# 減容処理設備 空調バランスの不具合対策について

2023年7月28日

東京電力ホールディングス株式会社

## ■ ご説明目的

# 空調バランスの不具合の対策

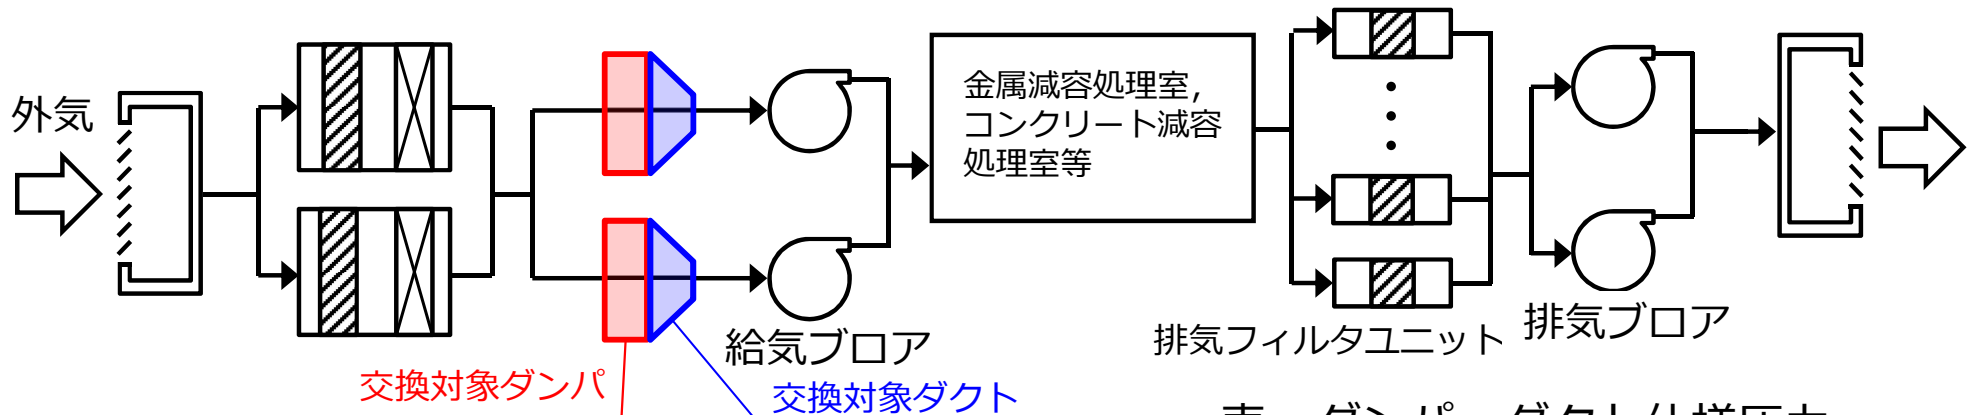
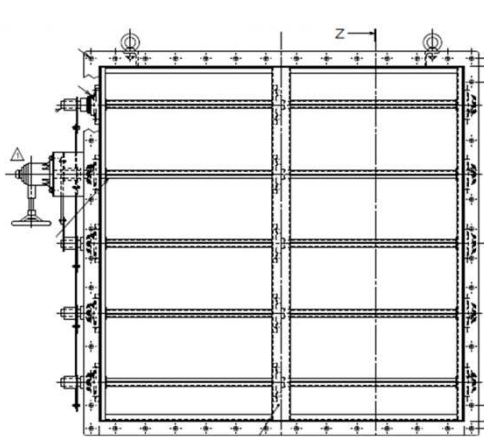
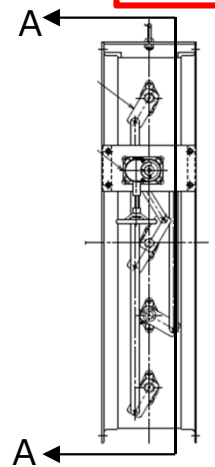
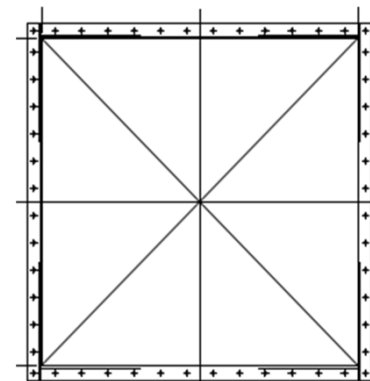
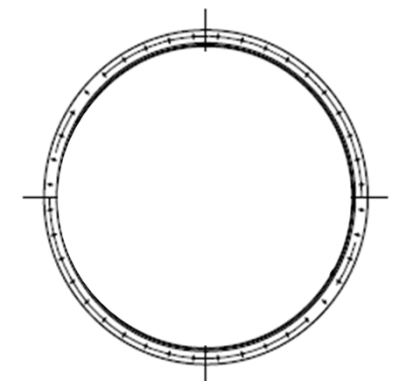
- 取り替えるダンパの形状や仕様範囲を提示すること、また取り替えによりダクトの強度がもつことも提示すること  
→7頁に、ダンパ等の写真、図面、及びダンパ、ダクトの仕様を記載
- 今回の不具合対応による実施計画申請だが、ダンパを絞るの見込んだ給気ブロアの容量を記載しているのであれば申請は必要だが、そうではなければ申請は必要でないのではないか？1Fの他の設備はどのようにしているか確認すること  
→設備改良に伴い、実施計画Ⅱ章2.46に示す容量は変わらない（11頁参照）  
他設備においても、実施計画記載事項に変更が無ければ実施計画変更申請を実施していないことから、本対策においては変更申請は不要と考えている
- 保管管理計画への影響は、点検なども考慮し、次回面談で提示すること  
→減容処理設備は、点検等を考慮し、年間200日稼働する事を前提に処理能力等を決めている  
一方、保管管理計画では、減容処理設備は年間200日稼働することを前提に処理量等を算出している  
→双方の条件が統一されていること、及び11ページに示す通り、現状7ヶ月程度の余裕を有していることから、本対策実施によって直ちに屋外一時保管解消時期が遅れる事は無い  
→ただしトラブル等想定外事象により設備が停止する可能性があることから、運用開始後は適切に保全計画等を作成し、停止期間を最小限になるよう運転を進めていく計画である

- ・ ダンパを絞ることで、ダンパ、ダクト内の圧力が変わる
- ・ 既存のダンパ、ダクトの一部で、仕様圧力を超えることを確認
- ・ 下記2箇所のダンパ、ダクトを交換する工事を実施

表 ダンパ、ダクト仕様圧力

既設		交換後	
	ダンパ	ダクト	ダンパ	ダクト
仕様 圧力	-2,000	-2,000	-5,000	-3,000

参考：当該ダンパ、ダクト内圧力（計算値）-2,908Pa
